福島第一原子力発電所 特定原子力施設に係る実施計画変更比較表（第Ⅱ章 2.3 使用済燃料プール設備）

福島第一原子力発電所 特定原子力施設に係る実施計画変更比較表（第Ⅱ章 2.6 滞留水を貯留している（滞留している場合を含む）建屋）

変更前	変更後	変更理由												
<p>添付資料－2 構造強度及び耐震性（地下滞留水を考慮した建屋の耐震安全性評価）</p> <p>（中略）</p> <p>2 原子炉建屋 2.1 1号機原子炉建屋</p> <p>（中略）</p> <p>2.1.2 1号機原子炉建屋の水位及び地下滞留水量 1号機原子炉建屋の満水状態の水位及び地下滞留水量を表2.1.2-1に示す。</p> <p>表 2.1.2-1 1号機原子炉建屋の満水状態の水位及び地下滞留水量</p> <table border="1" data-bbox="489 766 943 961"> <thead> <tr> <th></th> <th>1号機</th> </tr> </thead> <tbody> <tr> <td>水位</td> <td><u>0.P. 7,000</u></td> </tr> <tr> <td>貯水量</td> <td>5,600m³</td> </tr> </tbody> </table> <p>2.1.3 解析に用いる入力地震動</p> <p>（中略）</p> <p>このうち、解放基盤表面位置(<u>0.P. -196.0m</u>)における基準地震動 S_s の加速度波形について、図 2.1.3-2 に示す。</p>		1号機	水位	<u>0.P. 7,000</u>	貯水量	5,600m ³	<p>添付資料－2 構造強度及び耐震性（地下滞留水を考慮した建屋の耐震安全性評価）</p> <p>（中略）</p> <p>2 原子炉建屋 2.1 1号機原子炉建屋</p> <p>（中略）</p> <p>2.1.2 1号機原子炉建屋の水位及び地下滞留水量 1号機原子炉建屋の満水状態の水位及び地下滞留水量を表2.1.2-1に示す。</p> <p>表 2.1.2-1 1号機原子炉建屋の満水状態の水位及び地下滞留水量</p> <table border="1" data-bbox="1745 766 2199 961"> <thead> <tr> <th></th> <th>1号機</th> </tr> </thead> <tbody> <tr> <td>水位</td> <td><u>G.L. -3,000</u></td> </tr> <tr> <td>貯水量</td> <td>5,600m³</td> </tr> </tbody> </table> <p>2.1.3 解析に用いる入力地震動</p> <p>（中略）</p> <p>このうち

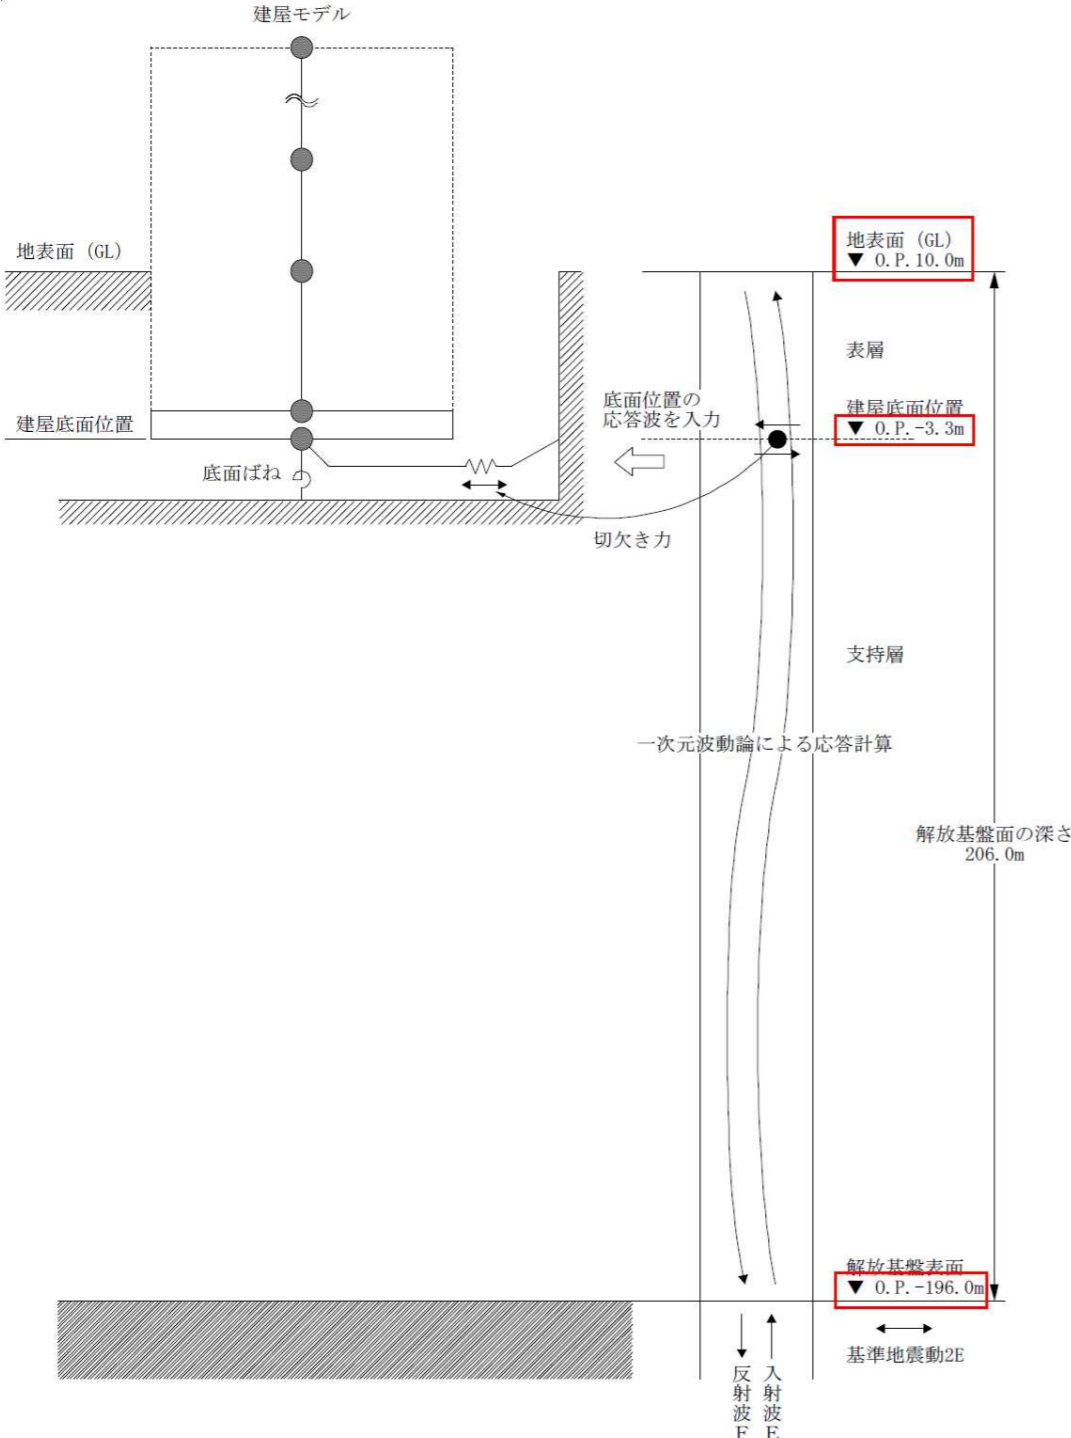
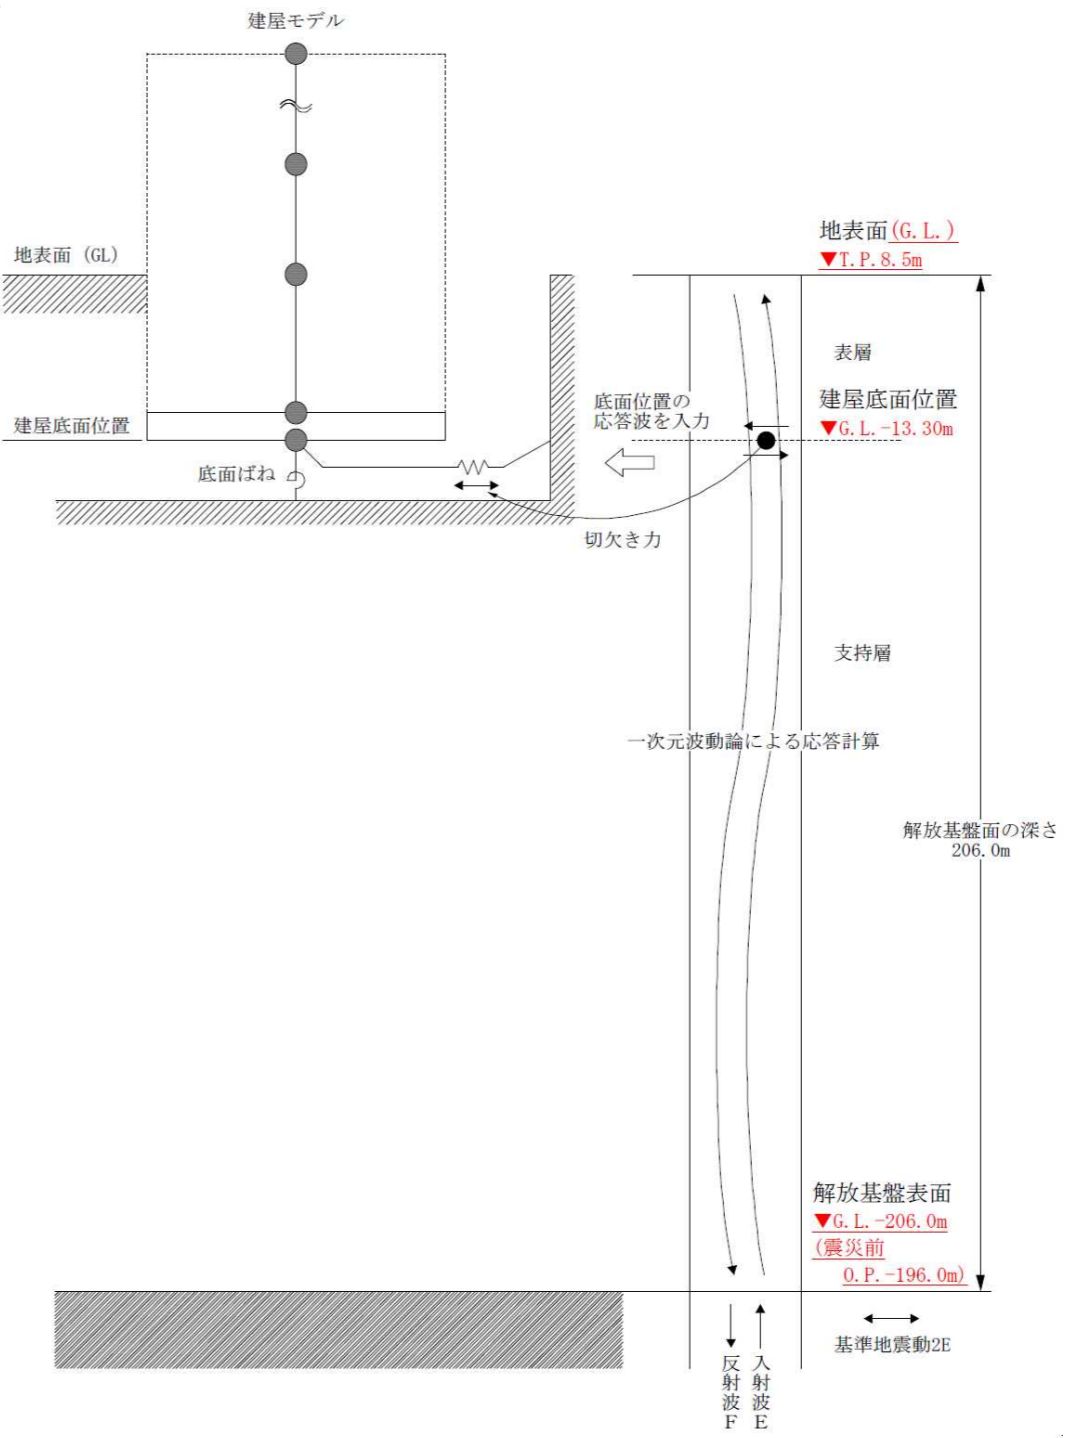
変更前	変更後	変更理由
 <p>図 5. 1. 3-1 地震応答解析に用いる入力地震動の概念図</p>	 <p>図 5. 1. 3-1 地震応答解析に用いる入力地震動の概念図</p> <div style="border: 1px solid red; padding: 5px; margin-top: 10px;"> <p>本資料に記載の標高は、<u>震災後の地盤沈下量 (-709mm) と 0.P. から T.P. への読替値 (-727mm) を用いて、下式に基づき換算している。</u></p> <p><u>〈換算式〉 T.P. = 旧 0.P. - 1,436mm</u></p> </div>	<p>標高表記の適正化</p>

図16-8 【5-1】1号機電気ケーブルダクト 施工方法 (貫通施工)

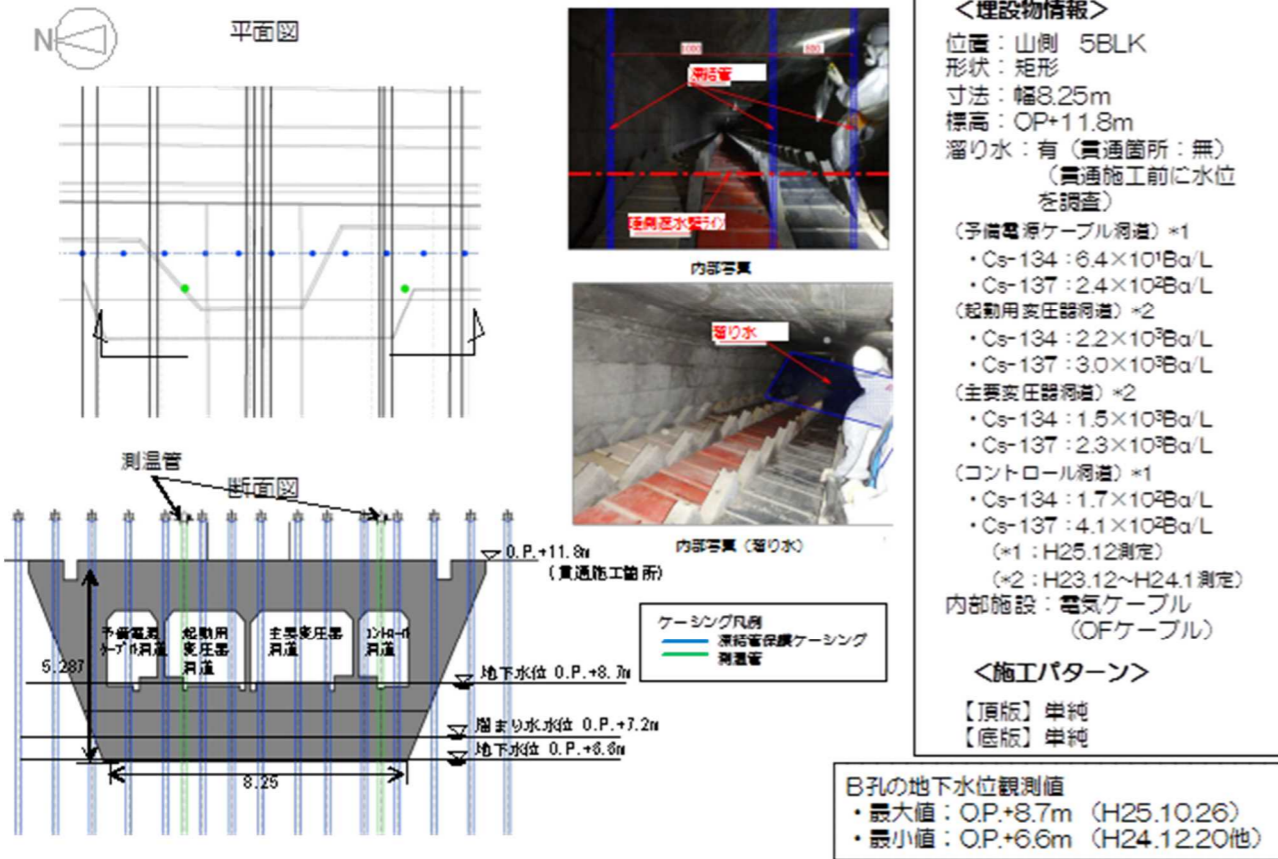
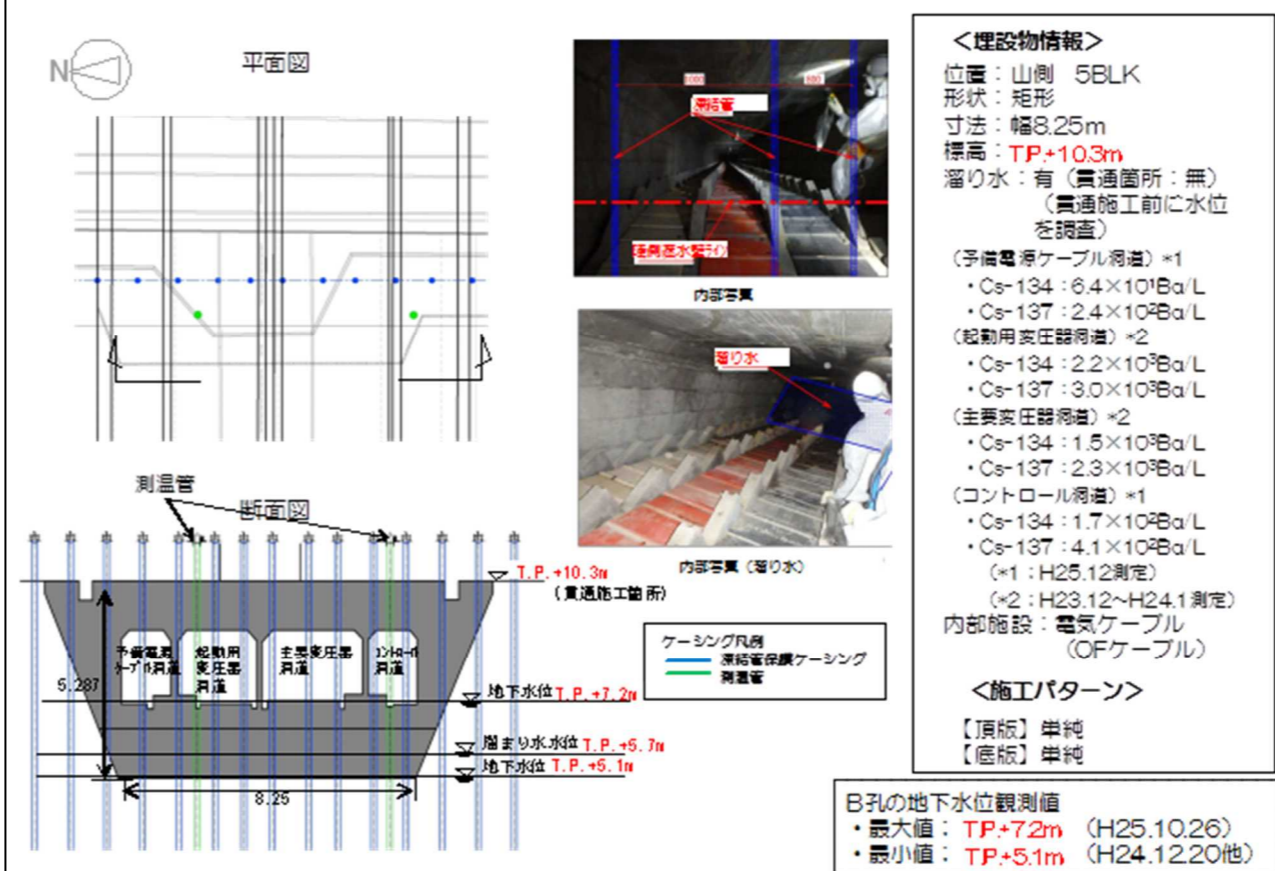
標高表記の適正化

B孔の地下水位観測値
 ・最大値：OP+8.7m (H25.10.26)
 ・最小値：OP+6.6m (H24.12.20他)

B孔の地下水位観測値
 ・最大値：TP+7.2m (H25.10.26)
 ・最小値：TP+5.1m (H24.12.20他)

本資料に記載の標高は、震災後の地盤沈下量 (-709mm) と O.P. から TP への読替値 (-727mm) を用いて、下式に基づき換算している。
 <換算式> TP = 旧 O.P. - 1,436mm

図16-14 【6-5】3号機主変圧器ケーブルダクト 施工方法 (貫通施工)

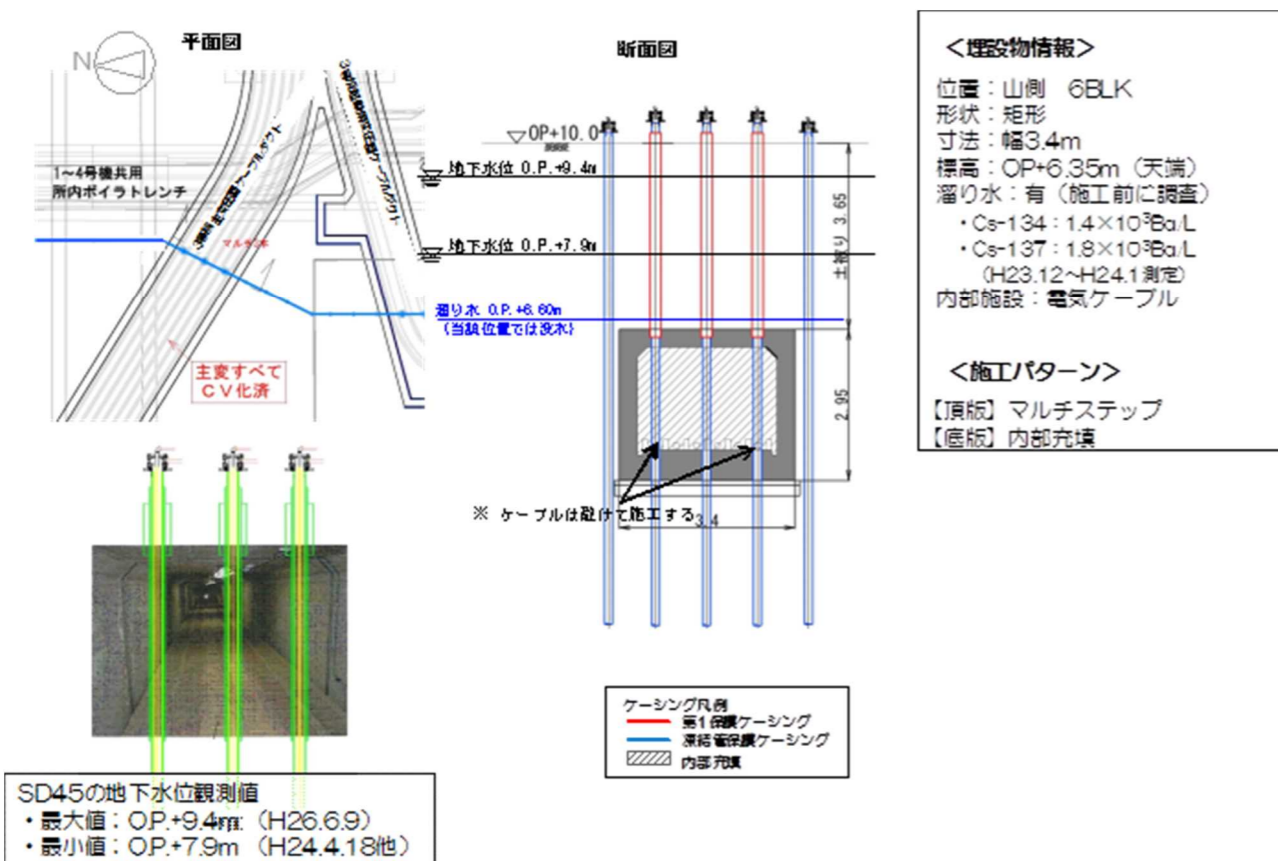
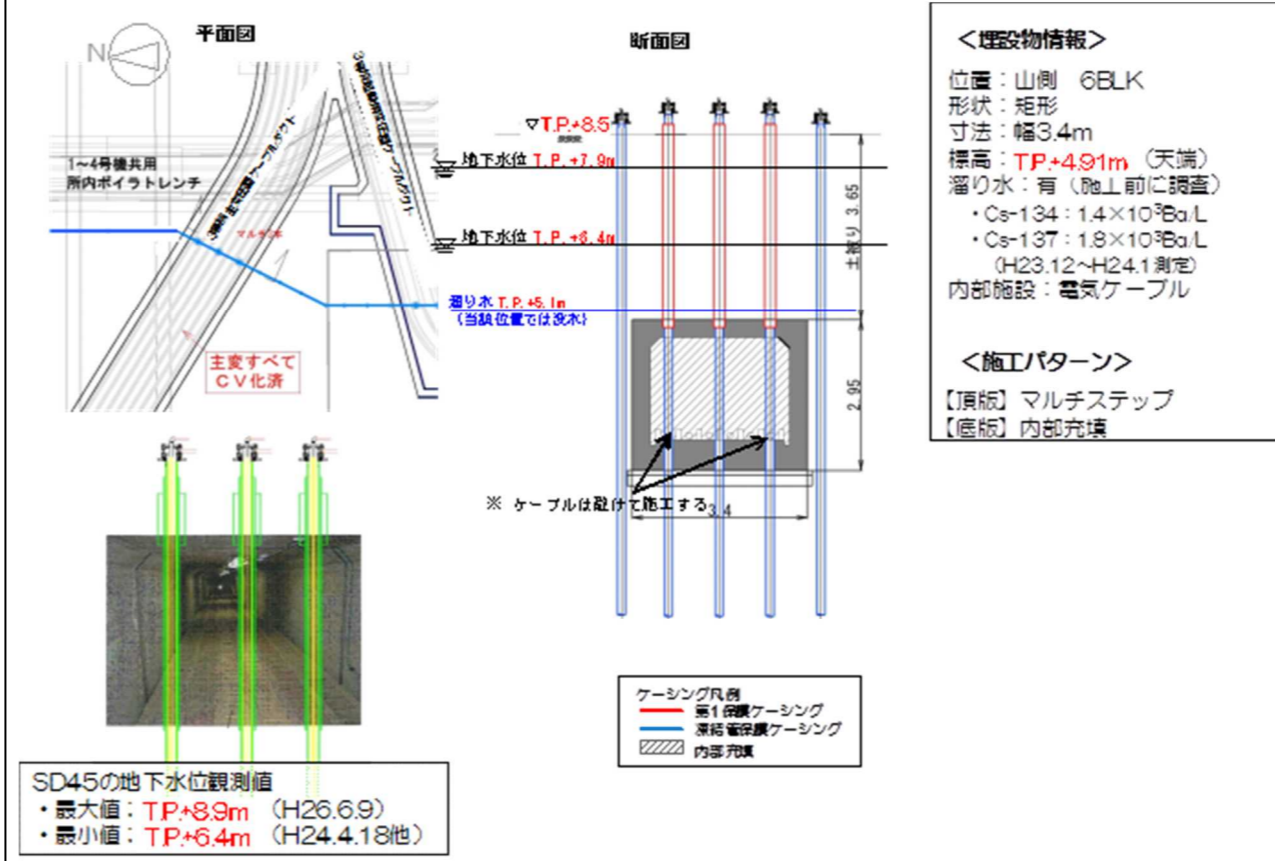
本資料に記載の標高は、震災後の地盤沈下量 (-109mm) と O.P. から TP への
 読替値 (-727mm) を用いて、下式に基づき換算している。
 <換算式> TP = 旧 O.P. - 1,436mm

図3-7 【11-3】4号機取水管-北 施工方法(貫通施工)

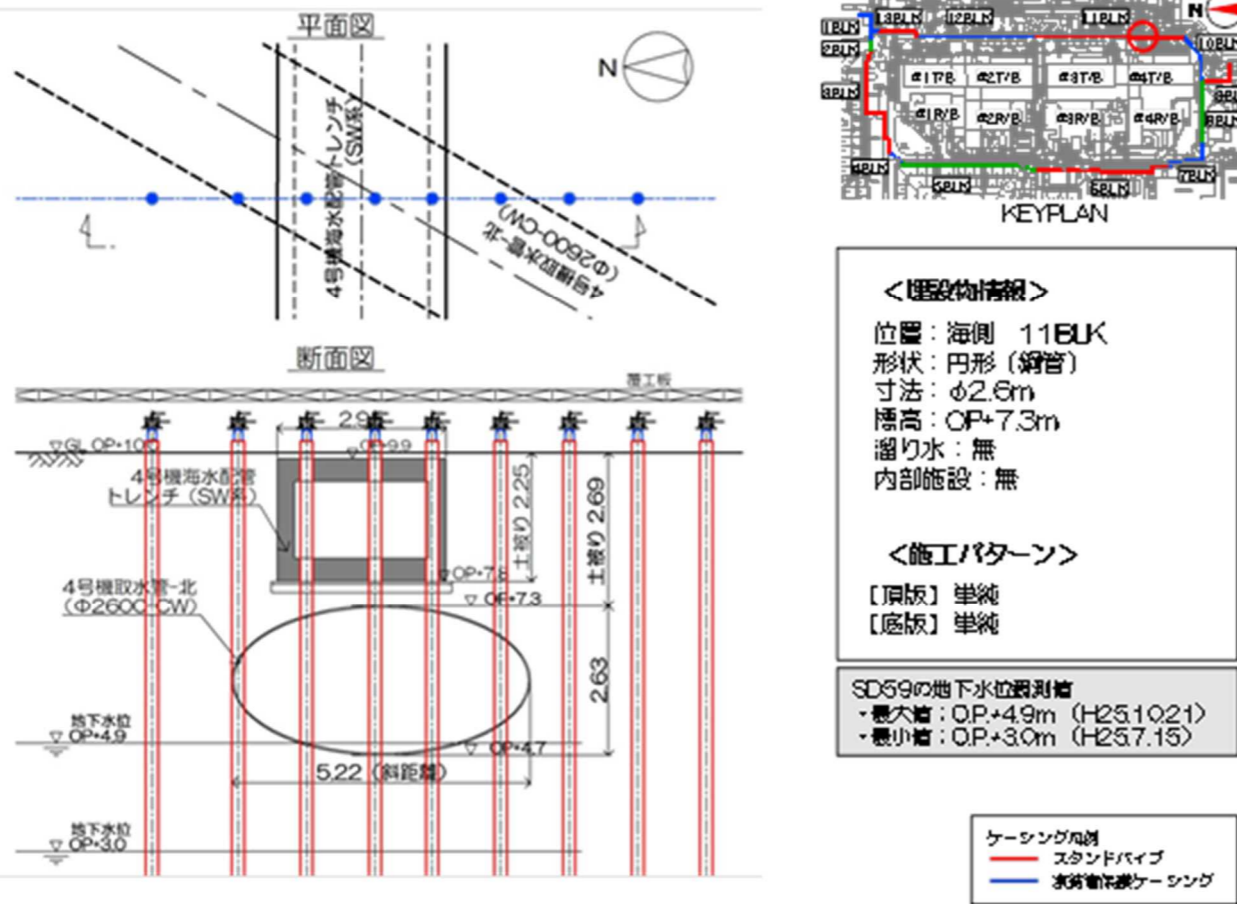
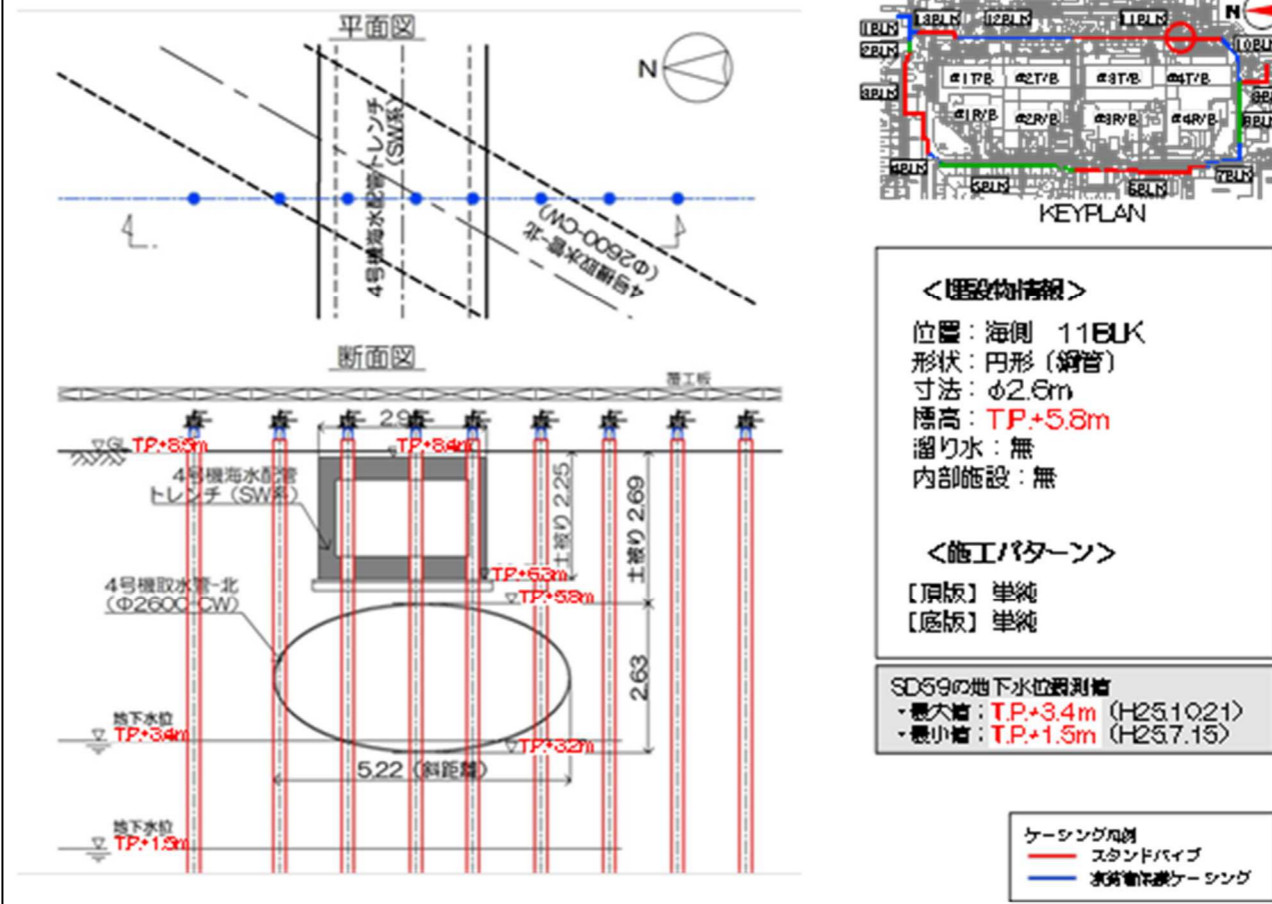
標高表記の適正化

本資料に記載の標高は、震災後の地盤沈下量 (-709mm) と O.P. から TP への読替値 (-727mm) を用いて、下式に基づき換算している。
 <換算式> TP = 旧 O.P. - 1,436mm
